Informations- und Beteiligungsverfahren zur Um- und Neugestaltung des Preußenparks

Dokumentation der Fokusgespräche im Zeitraum vom 04.10.-17.10.2023

Datum 19.12.2023

Abbildung 4: Maßnahmen Sport und Spiel | Atelier Loidl 09.10.2023

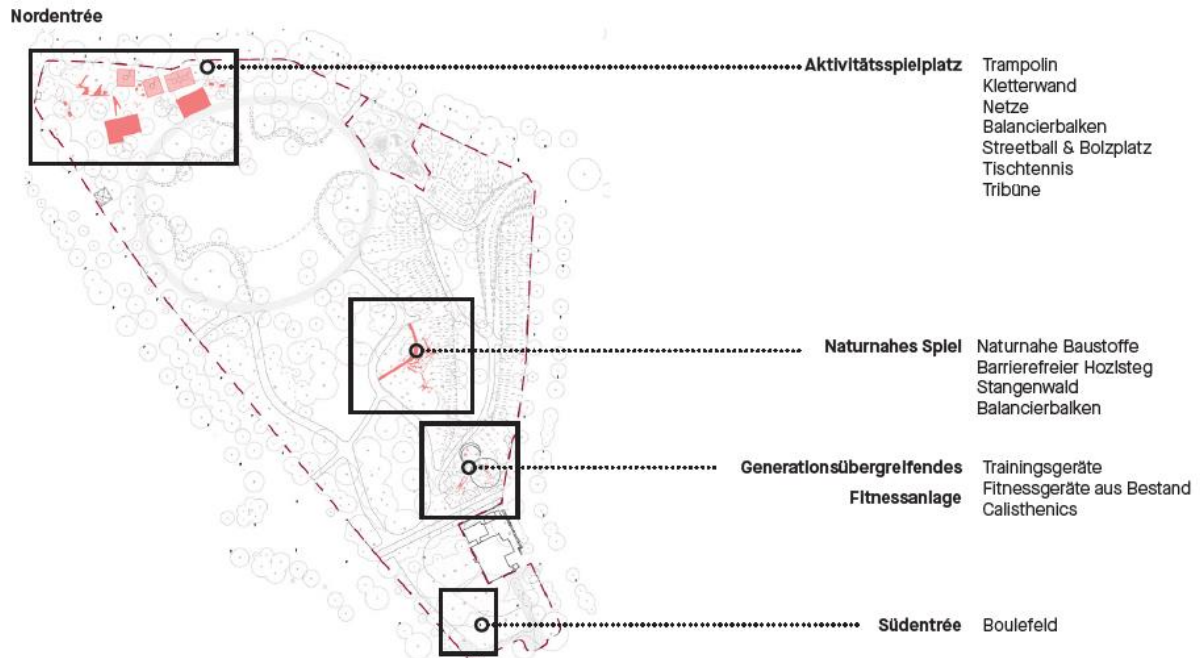
Für die **Multifunktionsfläche** wünschten sich die Teilnehmenden, dass nach natürlichen Alternativen zu Beton gesucht wird, um die Versiegelung auf ein Minimum zu reduzieren. Dies gilt auch für die Gehwege. Außerdem soll das Areal offen und zaunfrei gestaltet werden. Eine weitere Idee war der Bau eines Holzpavillons als Schutz vor Sonne und Witterung. Als konkrete Nutzungsmöglichkeiten wurden Konzerte und (Hoch-)Beete zum Gärtnern und zur Beteiligung an einer biodiversen Gestaltung vorgeschlagen. Auch beim **Aktivitätsspielplatz** sollte weitere Versiegelung vermieden werden und Sonnenschutz durch eine Pergola geboten sein. Neben der naturnahen Gestaltung sollen ebenfalls Geräte für sportliche sowie spielerische Aktivitäten wie Torwand, Kletterwand und Turngeräte installiert werden. Die Erfahrung von Geschwindigkeit in einem geschützten Rahmen (Rennen, Skaten, Rollern, Fahrradfahren) wurde ebenfalls diskutiert. Kernargument war hierbei, dass Kinder Geschwindigkeit erleben müssten, um ihre Wirkung und Gefahr im öffentlichen Straßenverkehr einschätzen zu können. Ideen für Betätigungsmöglichkeiten von Erwachsenen wie Boule oder (Beach-)Volleyball wurden ebenfalls eingebracht. Zur abgeschlossenen Planung des **Hangspielplatz** wurde sich für die Berücksichtigung der bestehenden Vegetation und Tierpopulation eingesetzt (insbesondere die alte Hecke und die dort lebenden Vögel). Außerdem wurde die Betonrampe, die die barrierefreie Erschließung des Parks von der Pommerschen / Ecke Württembergischen Straße aus sichern soll, kontrovers diskutiert und eine barrierearme mit einer natürlichen Gestaltung abgewogen. Das Konzept eines **naturnahen Spielplatzes** wurde als positiv bewertet. Es wurde angeregt, die Idee um Patenschaften für Bäume und eigene Pflanzungen der Parkbesuchenden zu erweitern. Auch auf dieser Fläche sollten die dort ansässigen Tierarten, wie Insekten, Vögel und Fledermäuse in der Planung berücksichtigt werden. Bei der Frage nach der Gestaltung der **generationsübergreifenden Fitnessanlage** lag der Fokus der Diskussion auf dem Angebot für Senior:innen. Es wurde sich gewünscht, dass die Bereiche für die verschiedenen Altersgruppen zwar visuell voneinander abgegrenzt werden, allerdings trotzdem eine Durchmischung stattfindet, sodass alle Sportbegeisterten nebeneinander trainieren können. Jedoch sollte erkenntlich sein, welche Sportanlagen für welche Altersgruppen vorgesehen sind.
